ヨドバシ仙台第一ビル計画に係る事業計画
(工作物の設置)の変更及び
環境影響の再予測評価について

【報 告】

株式会社ヨドバシホールディングス

ヨドバシ仙台第1ビル計画

図 1-2(1) 計画建築物断面（変更前：令和 3 年度第 1 回仙台市環境影響評価審査会）

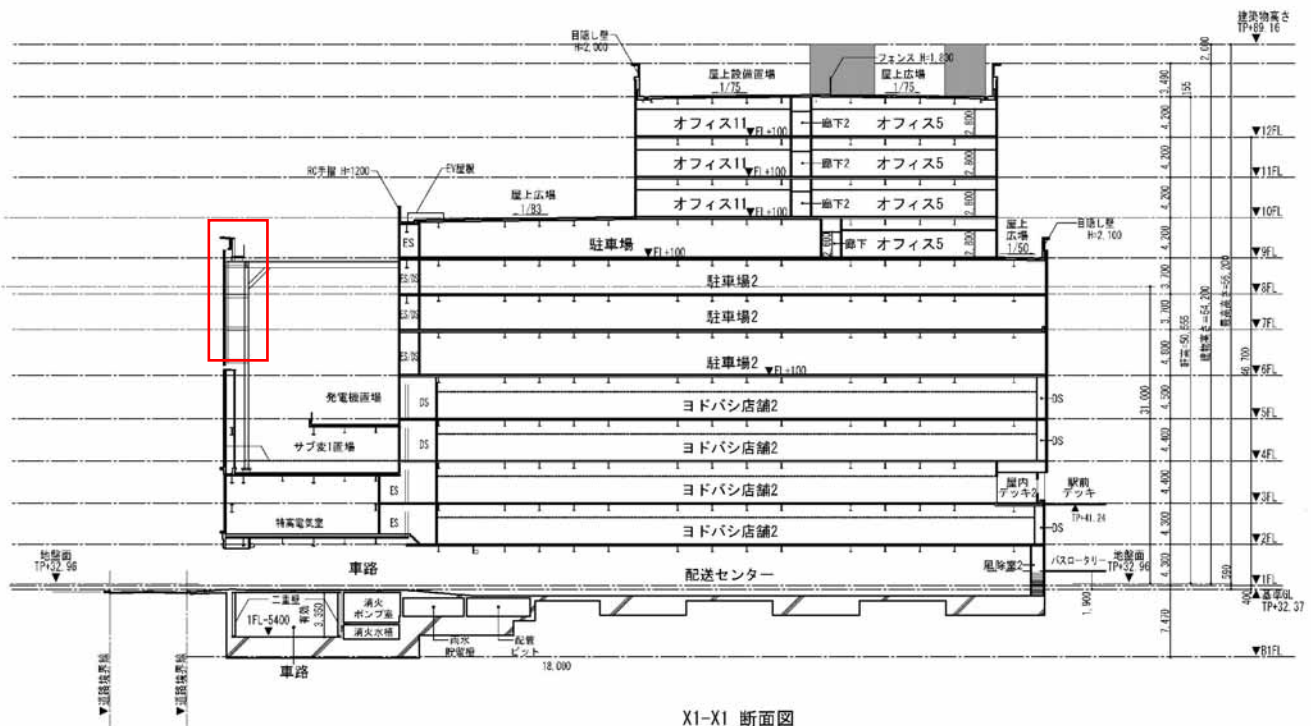
今回の変更は、南東部の外壁のデザイン的な統一性や連続性を持たせるため、南側に面する一部の6階から8階にかけて新たに工作物（目隠し壁）を設置するものであり、それ以外の大きな変更はない。なお、工事は令和3年8月から着手し、予定通り進んでいる。今回変更の対象となる工作物は、令和5年1月～3月頃に施工する予定である。

注) 今回新たに設置される工作物である。

図 3.1-1(2) 冬至における時刻別日影図
(平均地盤面 ±0m) 【変更後】

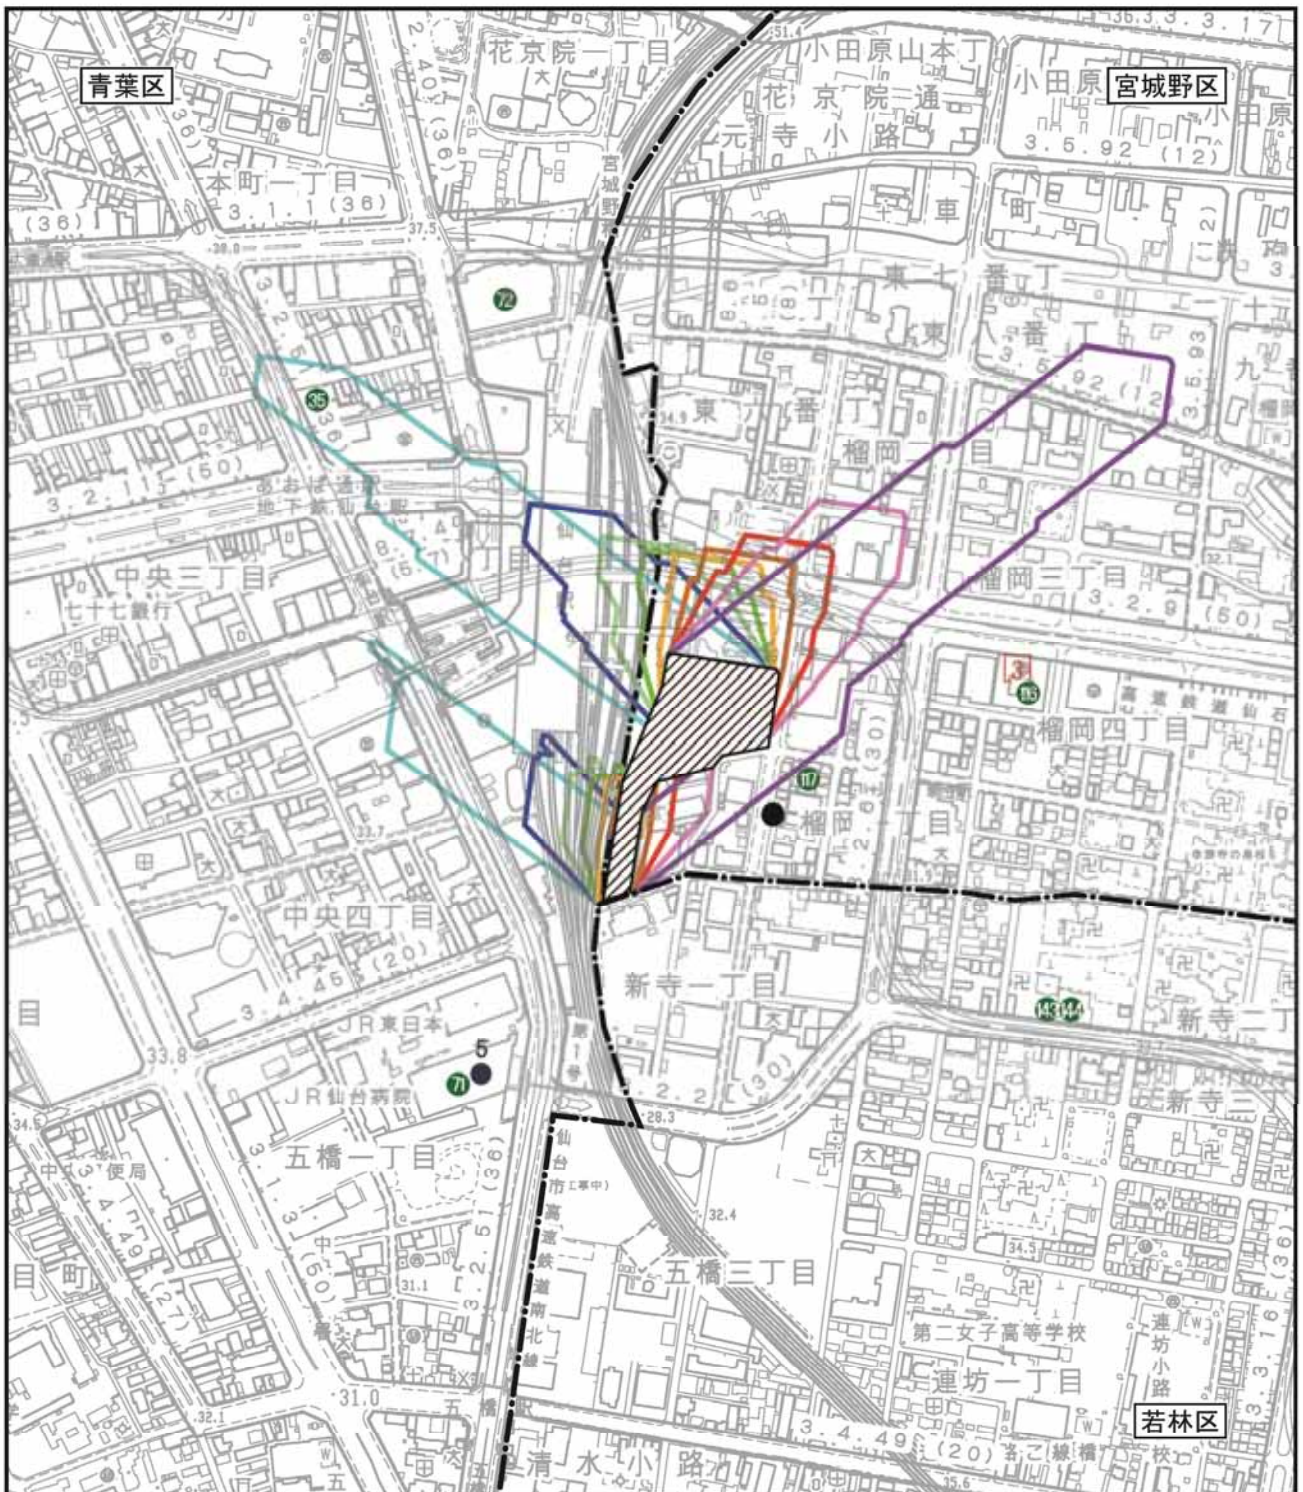
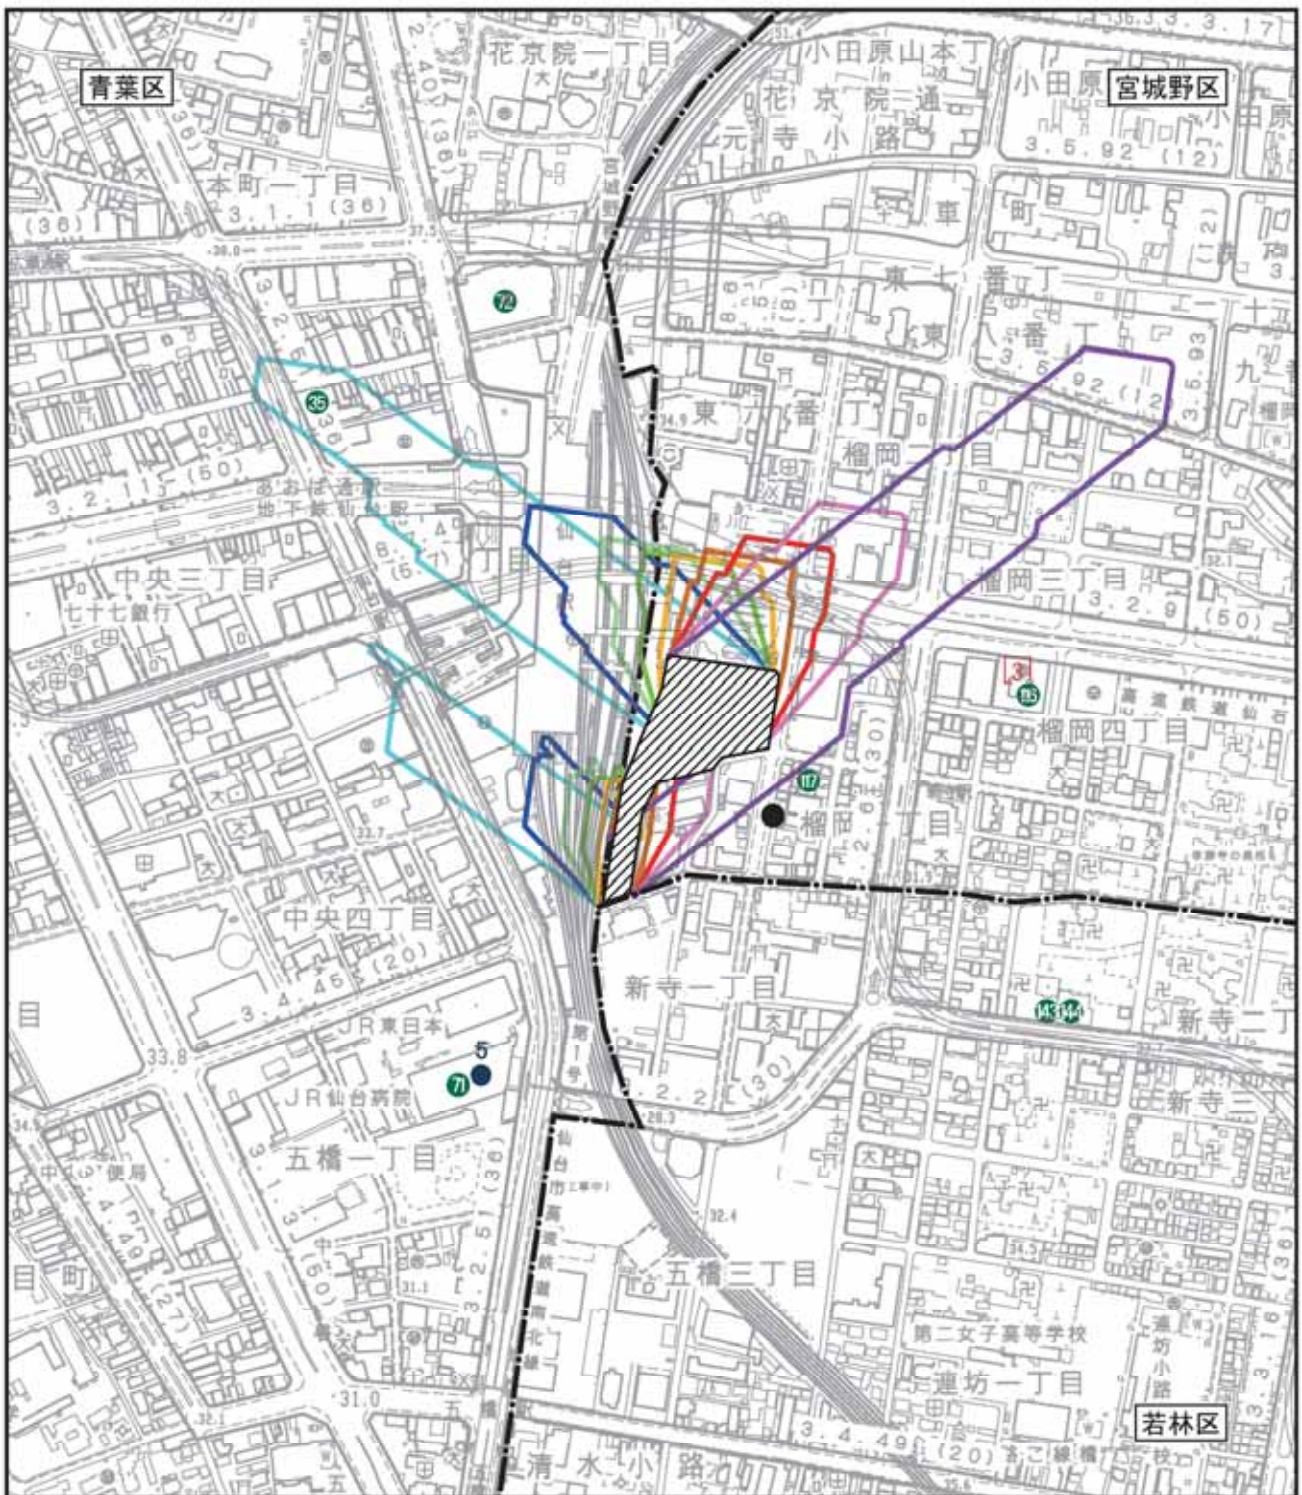
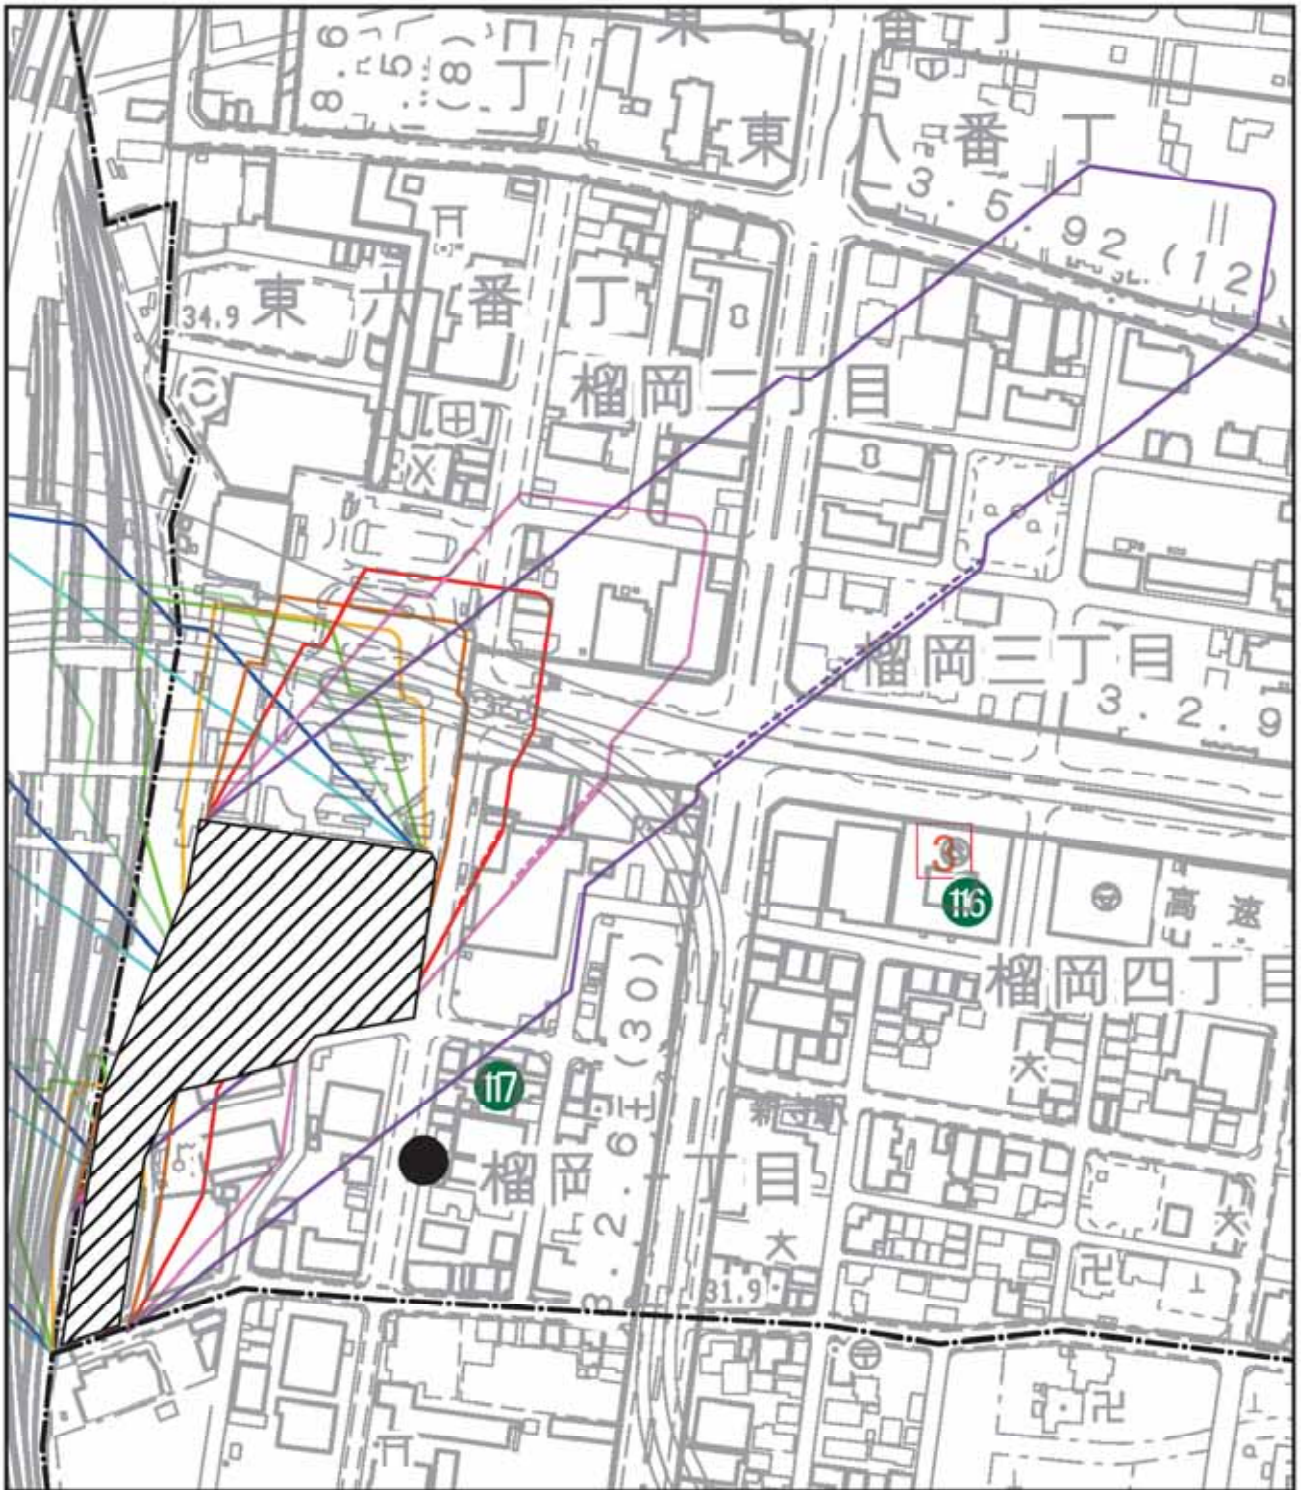
計画建築物による日照障害の予測結果は、表3.1-1及び図3.1-1(1)～8(3)に示すとおりであり、変更前（令和3年度第1回仙台市環境影響評価審査会）と比較し、影響として大きな変化はない。

※破線は変更前を表しています。

図3.2-1(2) 南東の風の風速分布予測結果
 (工事完了後,全体表示GL+1.5m)(変更後)

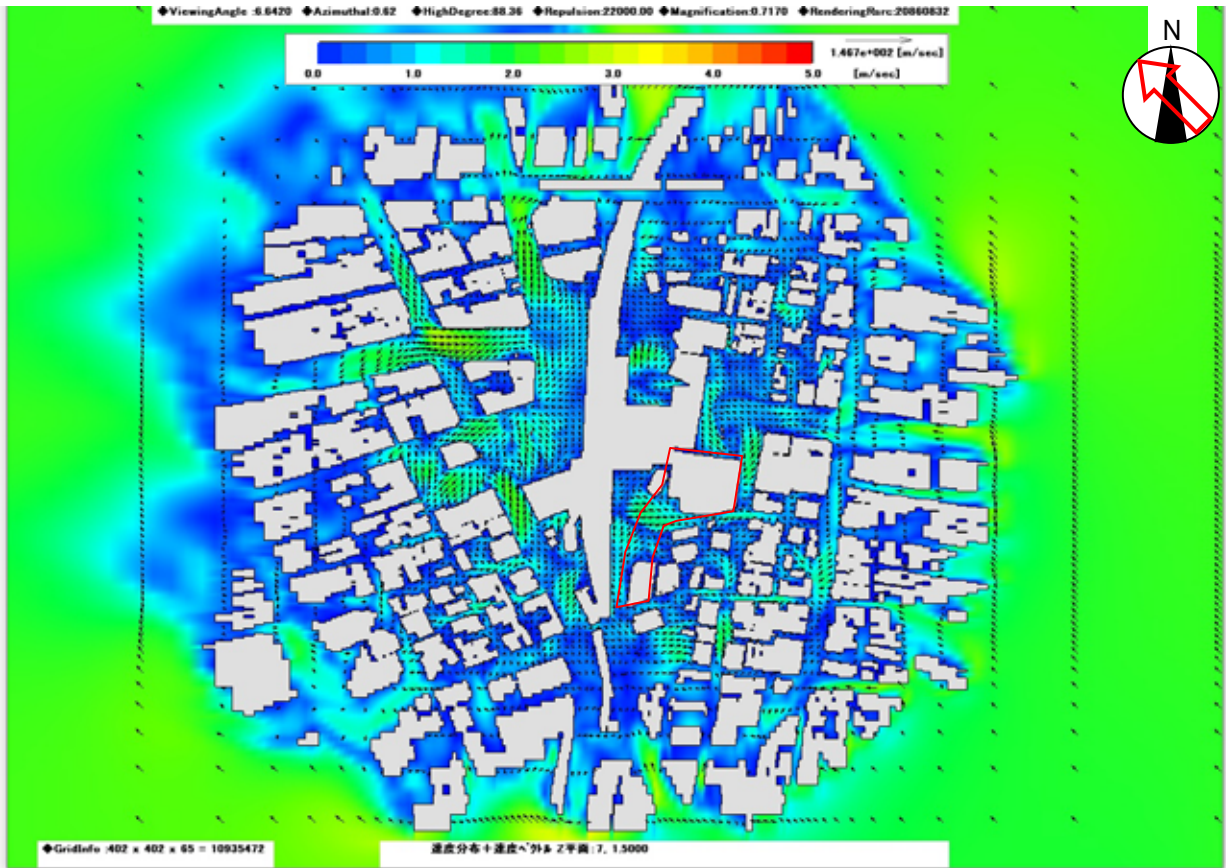
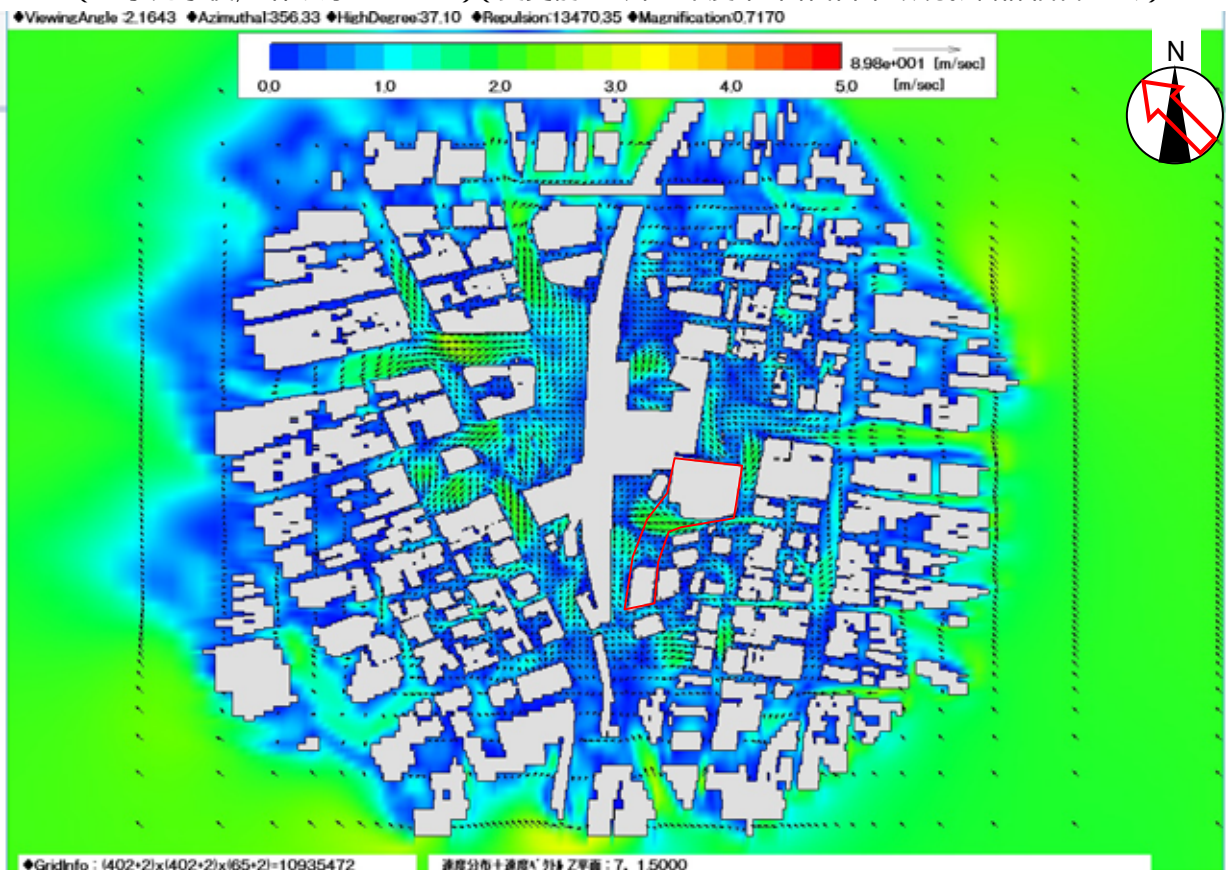
風 向	変更前	変更後
南 東 (夏季の卓越風)	<p>地盤面付近における夏季の卓越風である南東の風向時の風速分布予測結果は、図3.2-1(1)～3(1)に示すとおりである。</p> <p>変更前の風速分布状況は、計画建物と仙台駅との間において、風速が下がると予測される。</p> <p>計画地北側の仙台駅東口の広場では、計画建物に近接した箇所では風速がやや下がるものの、仙台駅に接した場所では風速が上がると予測される。</p> <p>仙台駅西口では、風速分布の状況に大きな変化は見られない。そのため、仙台駅周辺の路上の夏季の温熱快適性への影響はほとんどないと予測される。</p>	<p>地盤面付近における夏季の卓越風である南東の風向時の風速分布予測結果は、図3.2-1(2)～3(2)に示すとおりである。</p> <p>変更後の風速分布状況は、計画建物と仙台駅との間において、<u>変更前とほとんど同様であり、大きな変化はない。</u></p> <p>計画地北側の仙台駅東口の広場では、変更前と同様であり、大きな変化はない。</p> <p>仙台駅西口では、変更前と同様であり、仙台駅周辺の路上の夏季の温熱快適性への影響はほとんどないと予測される。</p>
北北西 (年間及び冬季の卓越風)	<p>地盤面付近における年間及び冬季の卓越風である北北西の風向時の風速分布予測結果は、図3.2-4(1)～6(1)に示すとおりである。</p> <p>変更前の風速分布状況は、計画地西側の計画建物と仙台駅との間において、風速がやや上がると予測される。</p> <p>計画地北側の仙台駅東口の駅前広場では、計画建物に近接した箇所では風速がやや下がると予測される。当該箇所は、仙台駅東口のバスプール内にあたることから、弱風化によりバス等による自動車排出ガスの拡散が弱まり、滞留する可能性がある。一方、仙台駅西口や周辺道路の風速分布状況に大きな変化は見られない。</p>	<p>地盤面付近における年間及び冬季の卓越風である北北西の風向時の風速分布予測結果は、図3.2-4(2)～6(2)に示すとおりである。</p> <p>変更後の風速分布状況は、計画地西側の計画建物と仙台駅との間において、<u>変更前とほとんど同様であり、大きな変化はない。</u></p> <p>計画地北側の仙台駅東口の駅前広場では、変更前と同様であり、宮城野通り付近で風速がやや下がると予測される。当該箇所は、仙台駅東口のバスプール内にあたり、変更前と同様に自動車排出ガスの拡散が弱まり、滞留する可能性がある。一方、仙台駅西口や周辺道路の風速分布状況に大きな変化は見られない。</p>

図3.2-3(2) 南東風の風速分布予測結果
 (工事完了後,ペDESTリアンデッキ周辺GL+10.5m)(変更後)

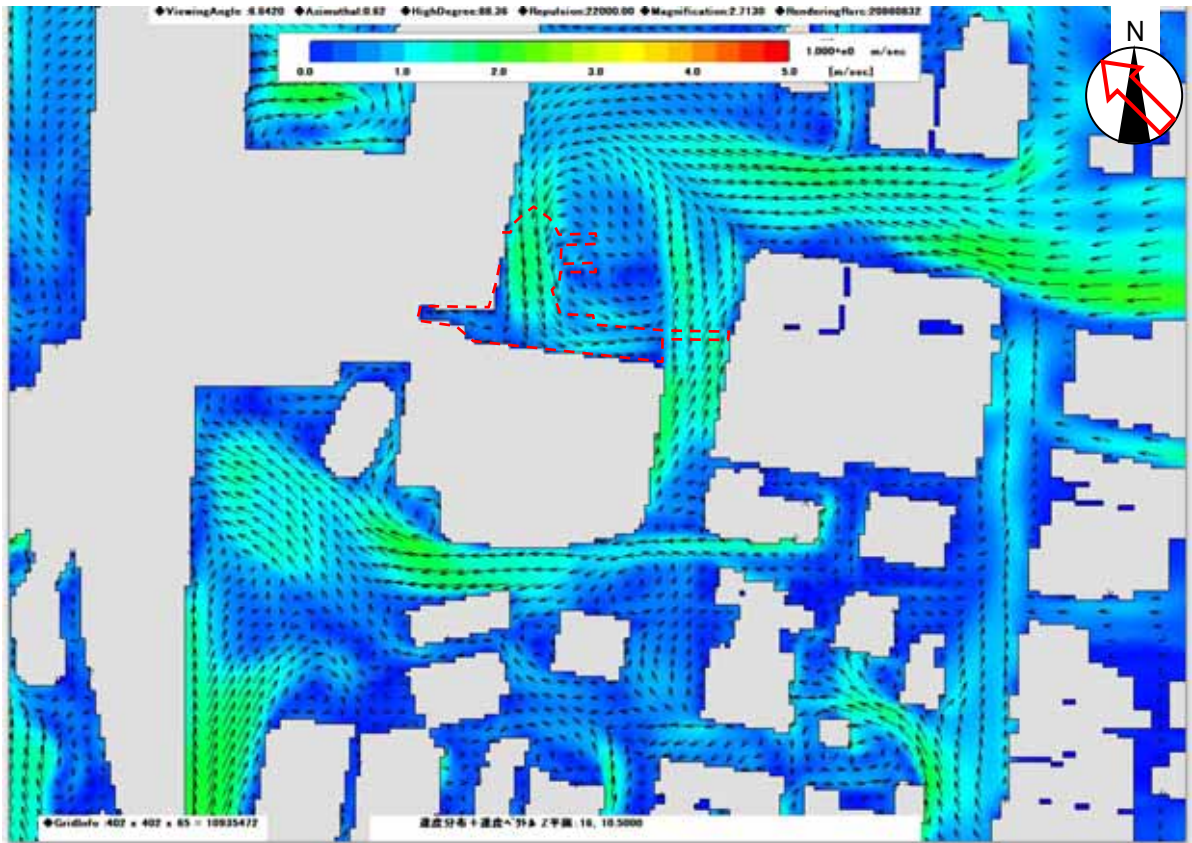
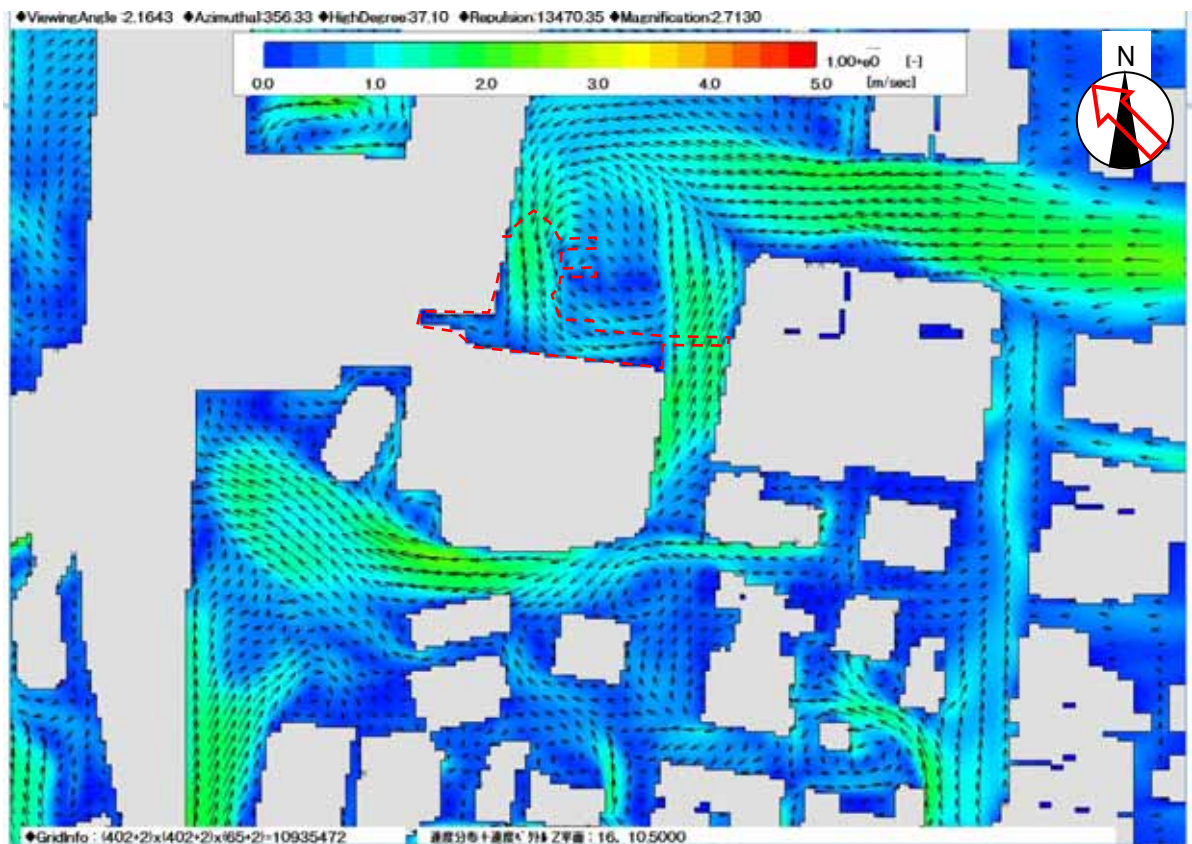
ペDESTリアンデッキ周辺への影響	<p>ペDESTリアンデッキ高さにおける風速分布予測結果は、図3.2-3(1)及び図3.2-6(1)に示すとおりである。</p> <p>夏季の卓越風である南東の風向時においては、前回変更は、風速がやや下がると予測された。そのため、夏季の温熱快適性に影響があることが示唆される。一方、仙台駅西口における風速分布状況に大きな変化が見られないことから、東西自由通路の通風状況に対し影響はほとんどないと考えられる。</p> <p>年間及び冬季の卓越風である北北西の風向時においては、大きな変化は見られない。</p>	<p>ペDESTリアンデッキ高さにおける風速分布予測結果は、図3.2-3(2)及び図3.2-6(2)に示すとおりである。</p> <p>夏季の卓越風である南東の風向時においては、変更前と同様であり、大きな変化はないことから、変更前と同様に夏季の温熱快適性に影響があることが示唆される。一方、仙台駅西口における風速分布状況は、変更前と同様に大きな変化は見られないことから、東西自由通路の通風状況への影響は変わらない。</p> <p>年間及び冬季の卓越風である北北西の風向時においては、変更前と同様に大きな変化は見られない。</p>
